会 議 録

会議名 (審議会等名)		第9回 相模原市新しい交通システム導入検討委員会				
事務局 (担当課)		まちづくり計画部交通政策課 電話 042 - 769 - 8249 (直通)				
開催日時		平成26年7月7日(月) 14時00分～16時35分				
開催場所		南区合同庁舎3階講堂				
出席者	委員	15人(別紙のとおり)				
	その他	随行者2人				
	事務局	19人(都市建設局長、南区長、まちづくり計画部長、南区副区長、交通政策課長、南区役所区政策課長、南区役所地域振興課長 他 12名)				
公開の可否		可	不可	一部不可	傍聴者数	5人
公開不可・一部不可の場合は、その理由						
会議次第		<p>1 開会</p> <p>2 会議の公開について</p> <p>3 議題 (1) 新しい交通システムの比較検討について</p> <p>(2) その他</p> <p>4 閉会</p>

第9回新しい交通システム導入検討委員会の論点整理

新しい交通システムの比較検討 (運行形態・ルートの詳細検討)

■C3 (W=12m)

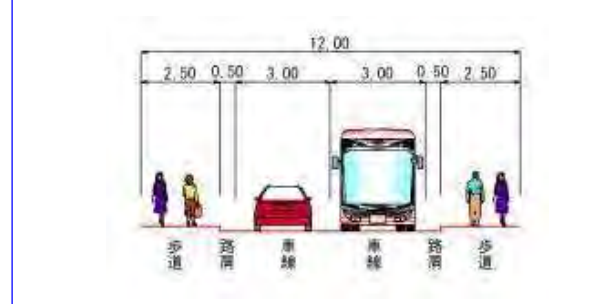
麻溝は一人しかいないので発言させていただきます。C 5 が 27m で、C 4 が 25m ですが、C 3 になると 12m になってしまうのです。ここには相模原麻溝公園と陸上競技場があるので、ここに多くの人を呼ぶためには、このC 3 のところは 3m の一般走行レーンが取ってありますけれど、あそこはカーブが非常に多いところなので、ルートは原当麻から相模大野になっていますけれども、もう少し広げるなり、何とか工夫をしていただきたいです。先月、6月の初めにこの競技場で関東のインターハイがあったのですが、雨が降った日に生徒が皆、バスはあてにならないからと言って、濡れながら原当麻まで歩いていたのです。一般の人でしたら二度とは来ないでしょう。難しいことはわかりませんが、C 3 の拡幅をお願いしたいと思います。もう一つは、C 7 と C 6 の間の交差点、ここはかなり小さな交差点です。確認は出来ているとは思いますが、ここを連節バスが本当に曲がれるのかが少し心配です。C 7 から C 6 まで来るところは、これは市道ですよ。ここをうまく通ることができれば、駅から県道 5 2 号まではスムーズに来ることが出来ると思いますが、C 5 から少なくとも C 3 くらいまでは、ほぼ同じような道路幅くらいでバスを運行した方が良くはないかと、私は思いますので、ぜひ検討いただきたいと思います。

なくてはいけないのに、先ほどから他の委員が言われている通り、既存バス路線の改良程度では新しい交通システムとは言えないので、村富線と先ほど話が出たC3とC2、ここは公園に挟まれているのだから、用地買収費は掛からないので、公園の一部を使えば良いではないでしょうか。そこを拡げるようにして、あとC7とC6は市道で、区間が短いから思い切って買収してしまうとか、その辺りを考えてはどうですか。

C 3 は公園に挟まれた道路で、私自身、普通に車を運転していて、若干運転しづらいかなと感じるところがございます。そこは当然、今検討いただいている連節バスが円滑に通行できるようにならなければ意味がありませんので、その視点できちんと検討していきます。貴重なご意見として承りたいと思います。C 6、C 7 につきましても当然円滑性というものを考慮していかなくてははいけませんので、市道だからそのままにすることとは決してなく、部分改良という選択肢を排除しないで検討していきます。

はい。そこはしっかりと受け止めたいと思います。

■C7 (W=14m)

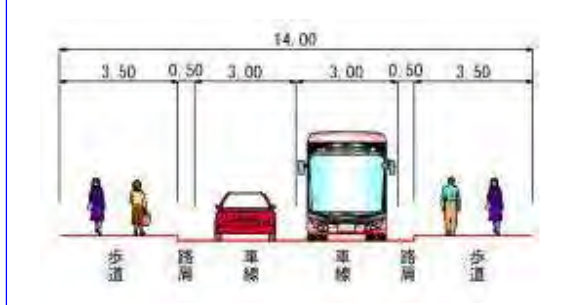
二点、大事ですね。大きなイベントの時とかを考えたときに、今の道路状況のままでは決して良いとは言えないのではないかという話と、C 6、C 7 の話が有りました。

■ A区間

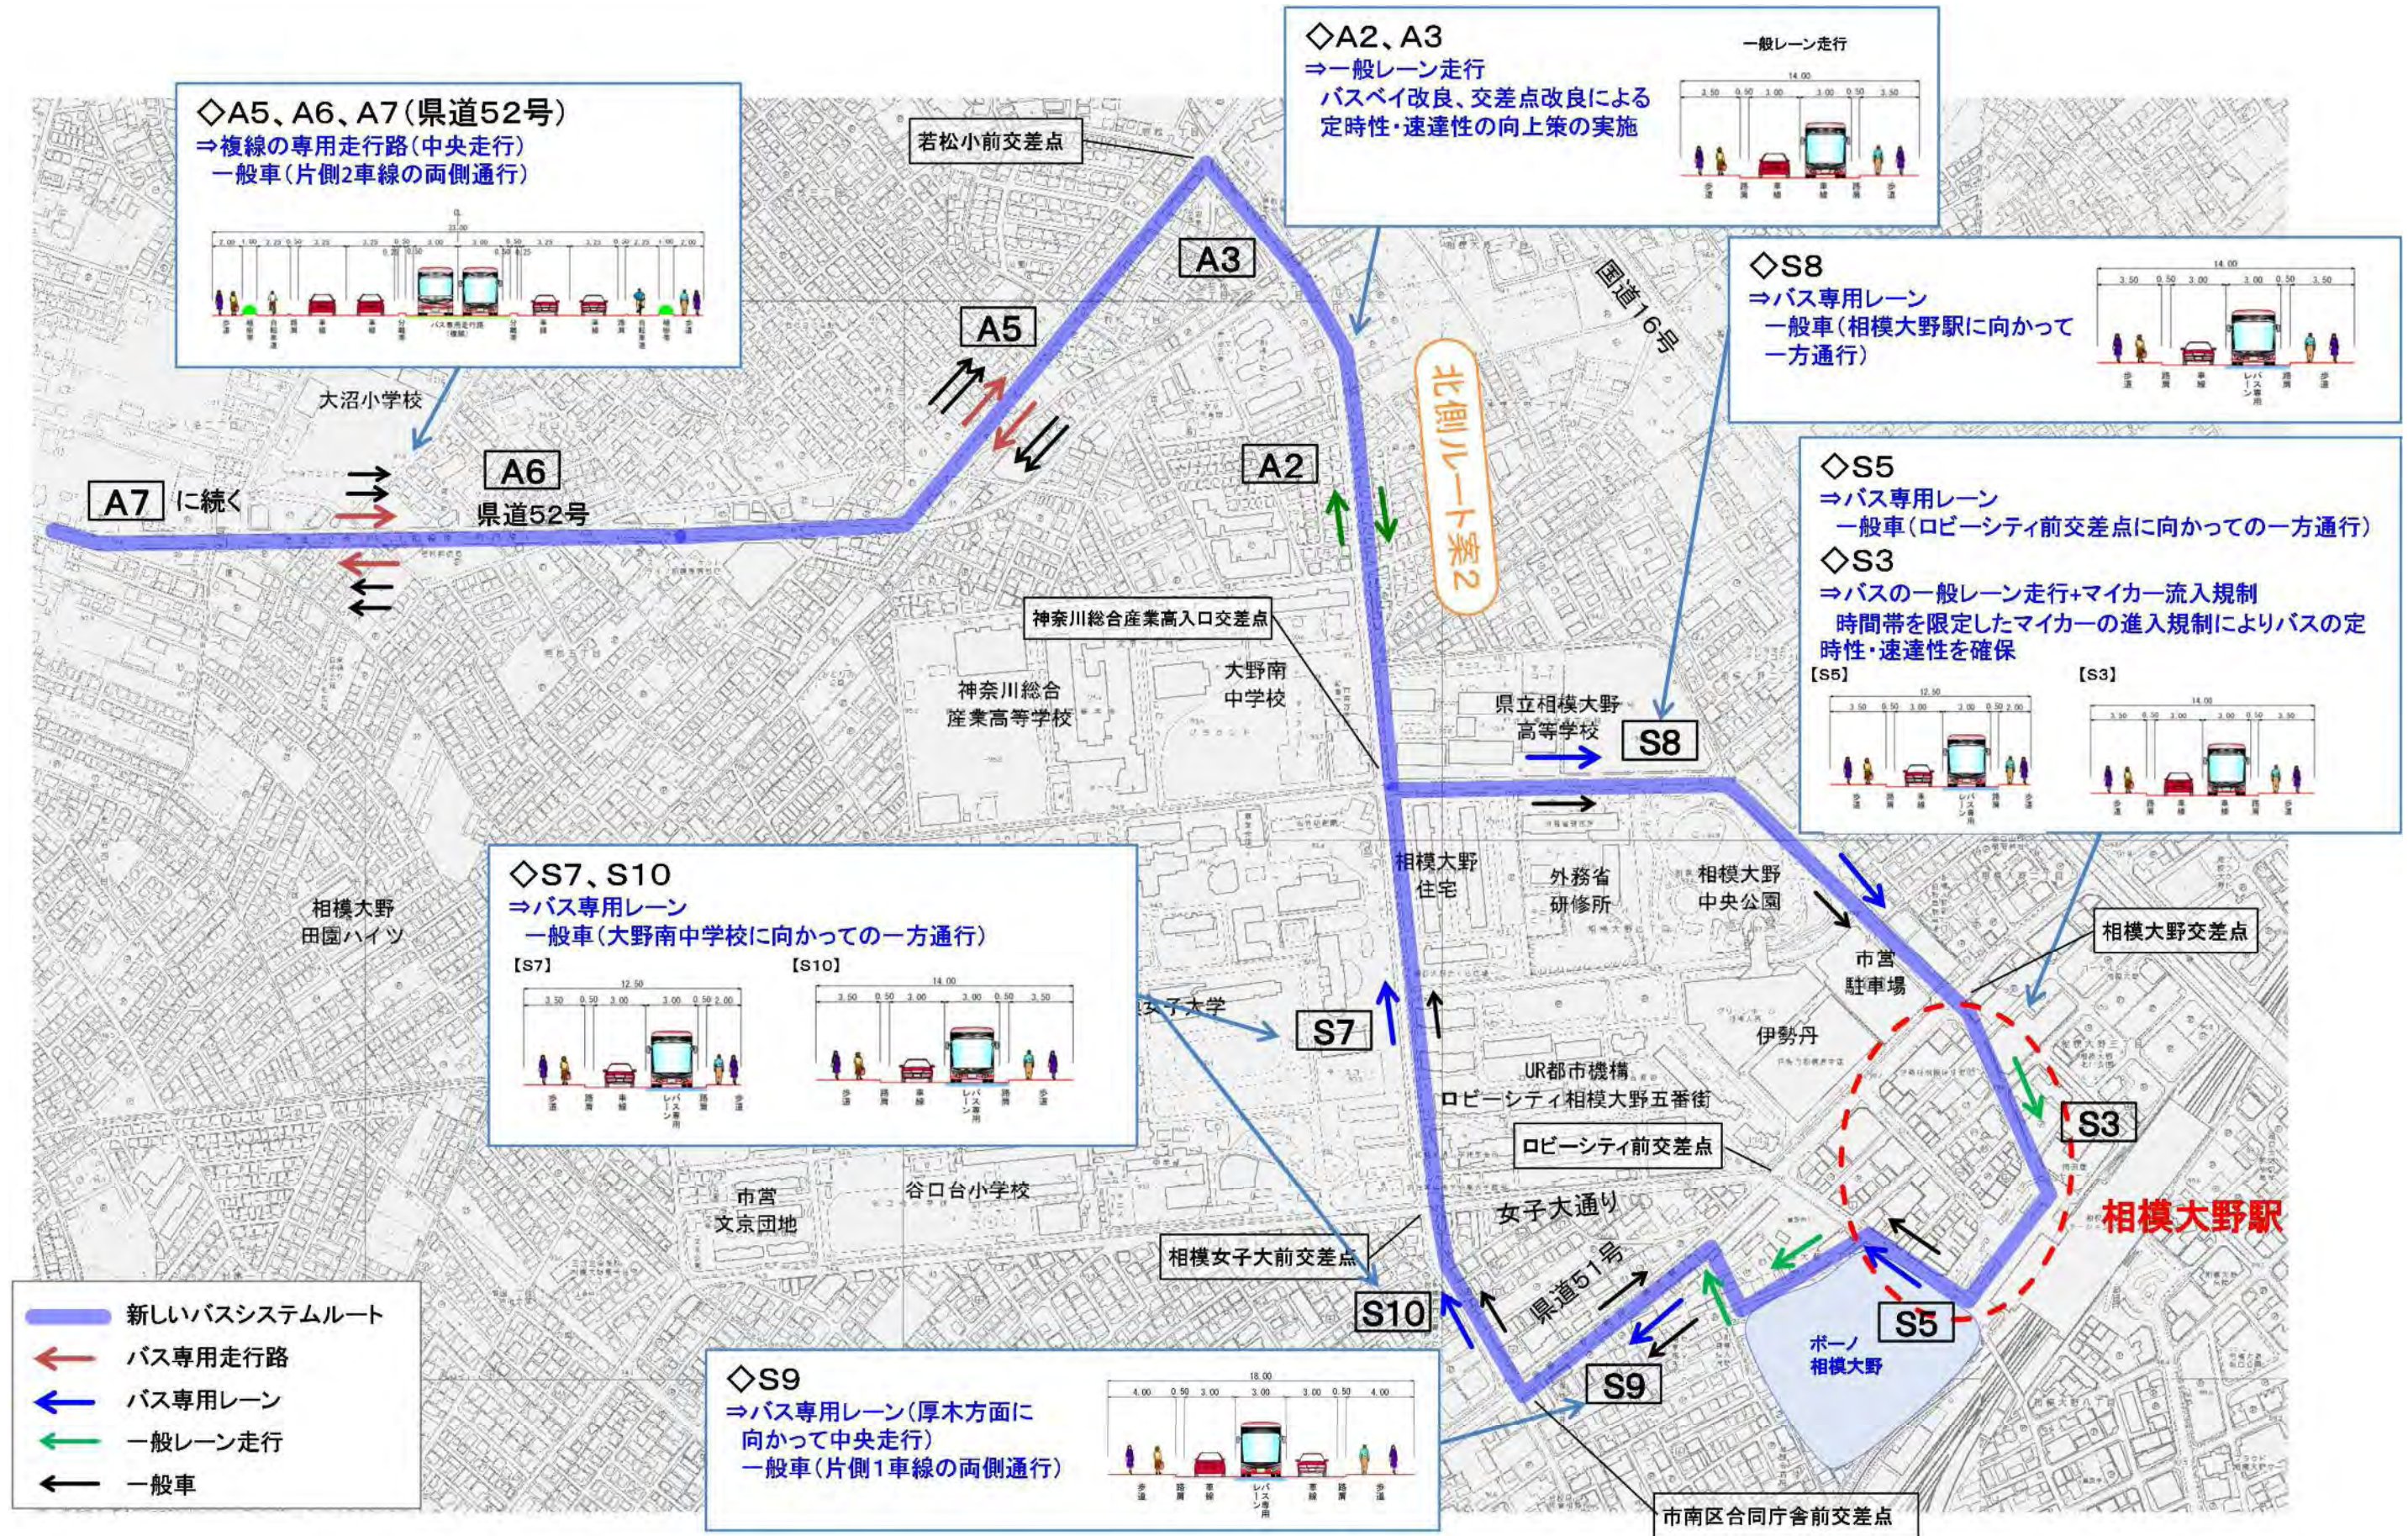
区切って説明していただくのは良いのですが、P15の検討結果のまとめのA区間(1)まで説明していただいたうえで区切った方が良いと思います。S3のところは、P9では青の矢印なのですが、P16の結果のまとめでは緑の矢印へ色が変わっているので、検討結果のまとめまで説明していただいて区切った方が良いと思います。

P15にA区間(1)のまとめがありますが、今、言われたように、P16の図のS3がP9と違って緑なのは、これは何か意図があって変えたのですか。

いう事は方向当たり二車線以上無いといけないのですが、P16でS8とかS7、S10という部分は断面の図面を見ると車線は二つしかない。ここで、一方通行にしないということは、専用通行帯は出来ないということになりますね。

まだ、私も良く検討していないのですが、皆さんからの話で、P16のA3と黒で書いてあるところ、資料には何も書いていないのですが、ここの文京交差点を曲がってはまずいのでしょうか。

P16のS3の部分、P9では青の矢印、専用レーンということになっているのですが、P16では、P15に記載させていただきましたが、マイカー流入規制を検討したという結果を受けて緑の矢印とさせていただきました。

■ B及びC区間

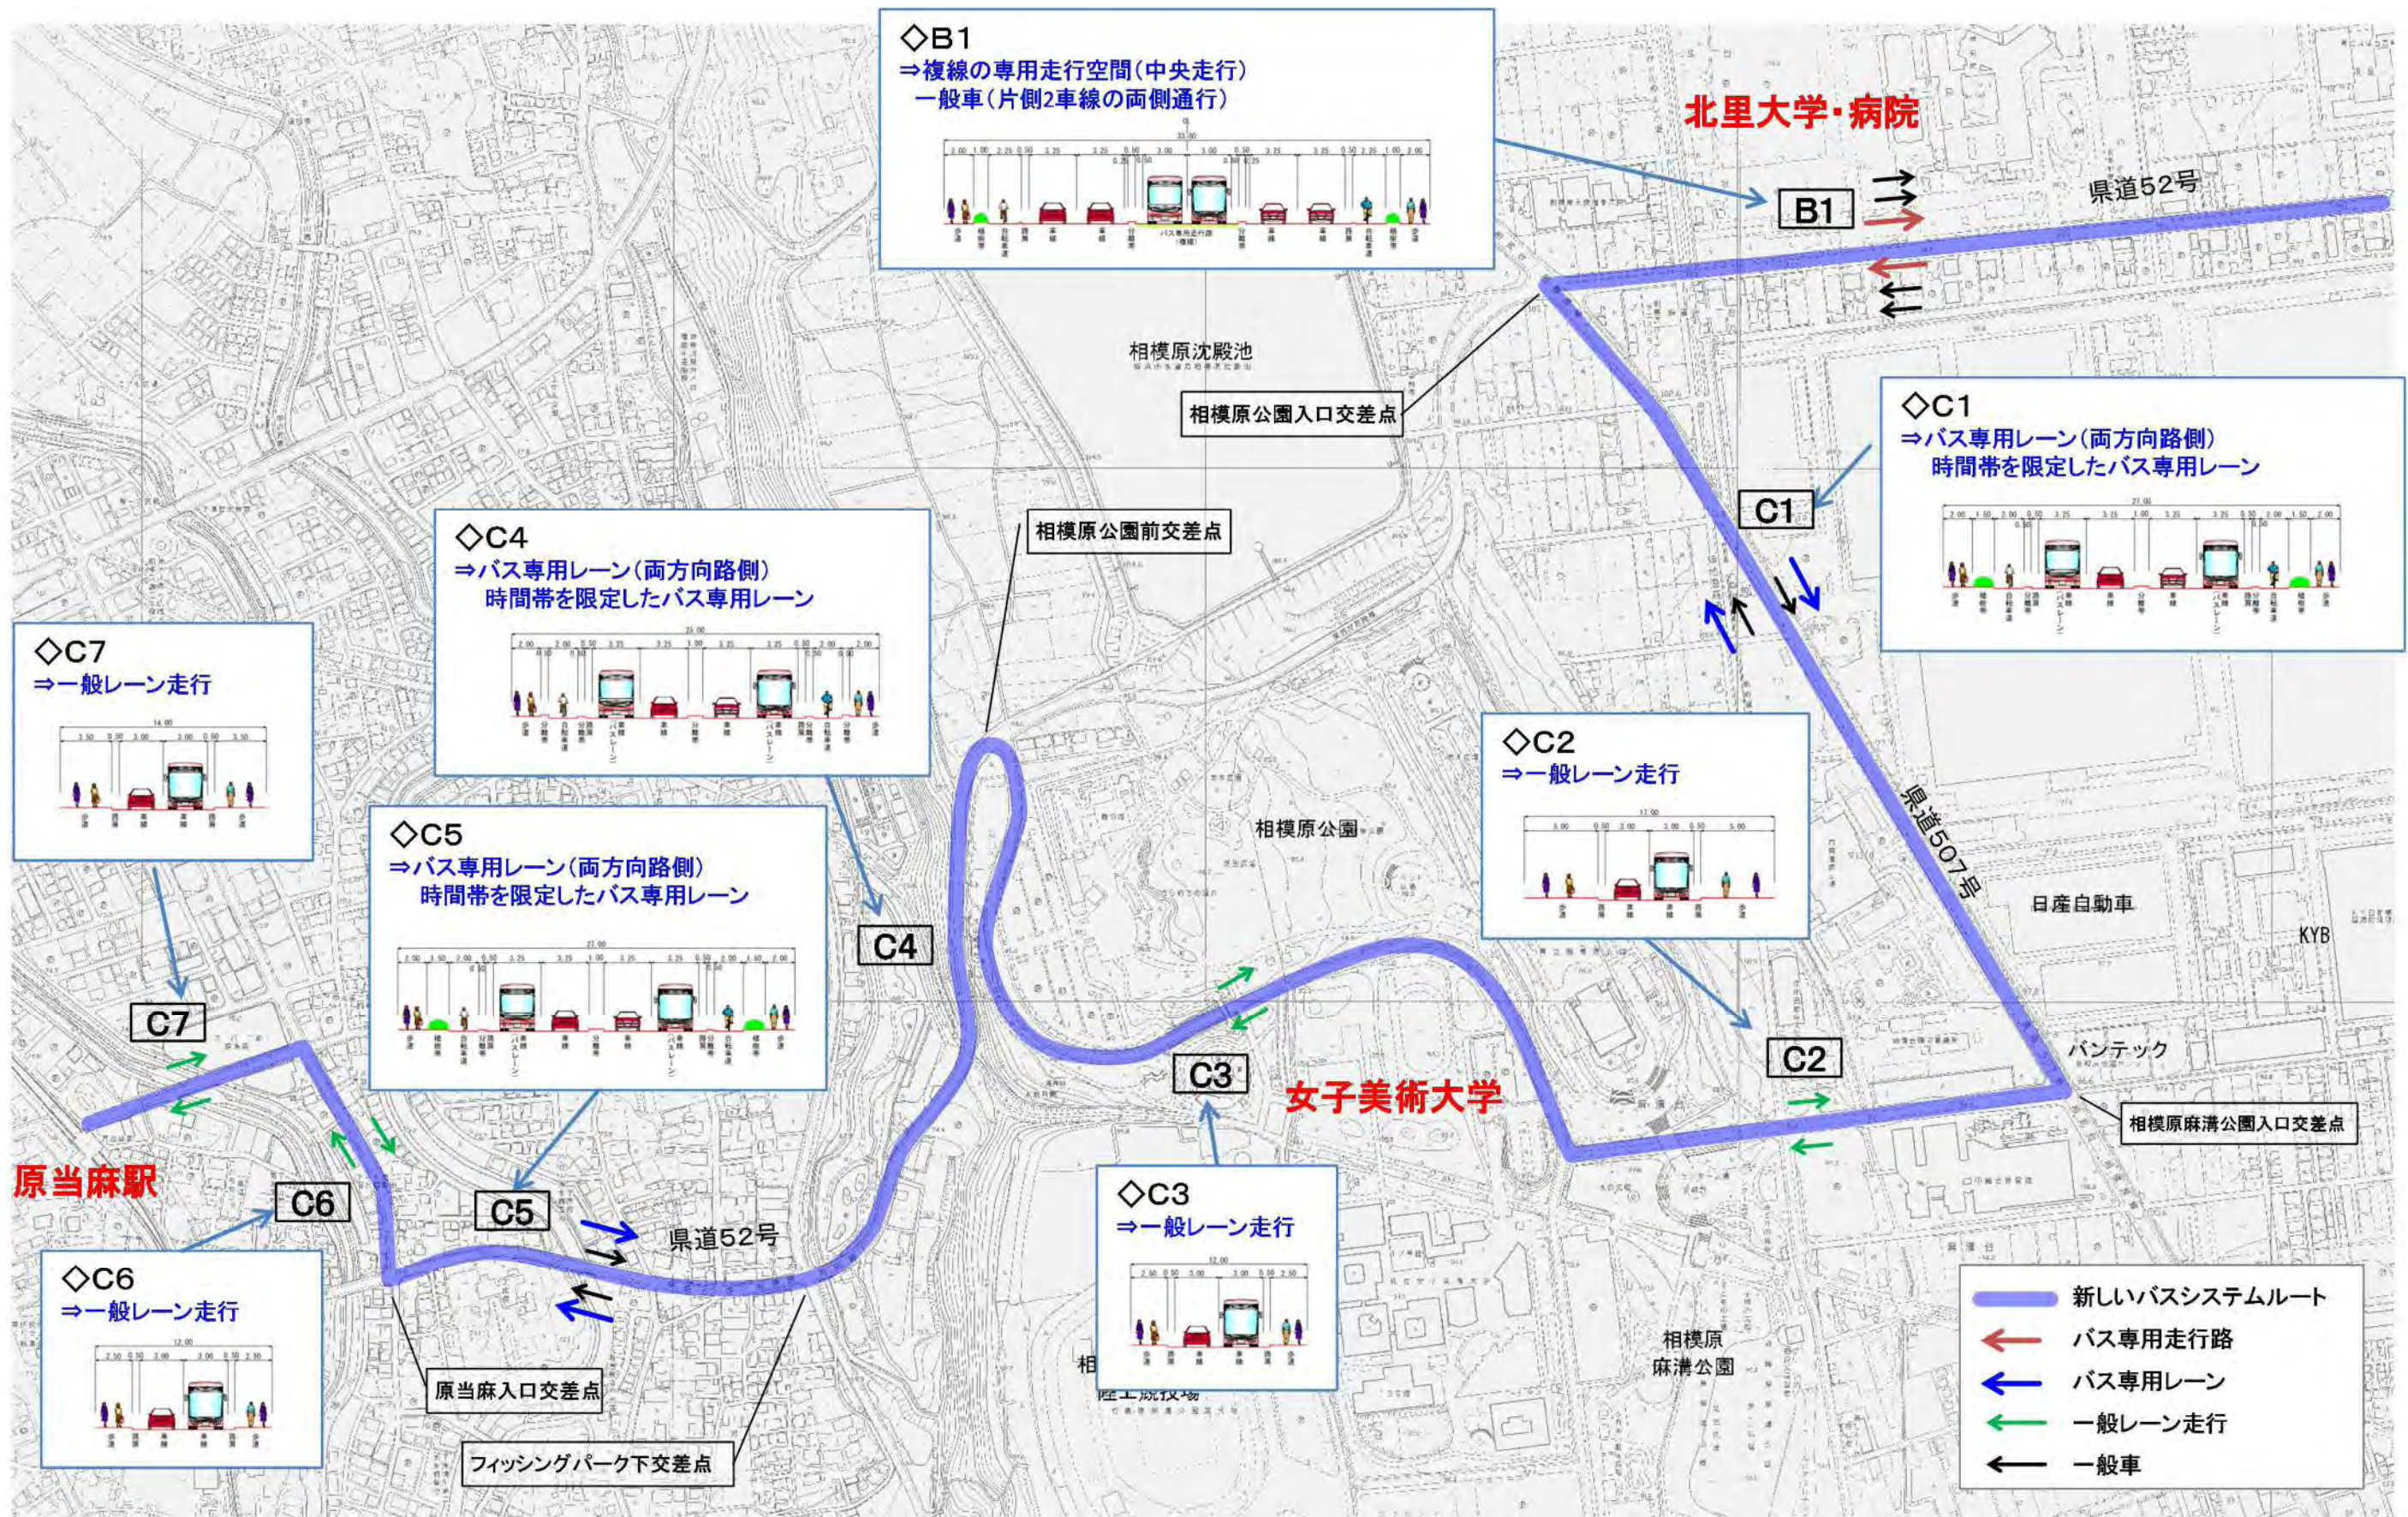
確認したいのですが、P14、県道 5 2 号の B 1 のところは専用走行路ですね。そうすると、村富線の部分と県道 5 2 号の C 5、C 4 については、これは状況を見ながらということではなくて、県道で拡幅の予定があるのだったら、そこに専用レーンを 2 車線設けることは無理なのですか。

それからもう一点良いのでしょうか。P14のC1、県道507号とB1の県道52号を繋げるには、書いていないのですが、元の旧道のところから、清掃工場の西側の道路については拡げようと思えば問題はないですね。

今までの議論では、公共交通だけが終日通るような専用レーンを設けることは難しいということ。今回は、時間指定で専用レーンの可能性はあるかという議論をしていただきたく、先ほどもご指摘を受けた内容ではありますが、現況のバスの利用者数との比較の中で、適用性はあるのかどうかということでの提案をさせていただきました。

今の清掃工場の西側を歩いていくという話ですが、ここのエリアは、麻溝台・新磯野地区の整備区域になっています。まだ、具体的にどうするという話は無いのですが、土地利用等については概ね検討が進んできたということが、まず一つあります。あと、県道507号というものが今回都市計画変更されて、拡がっていく中で、県道52号と県
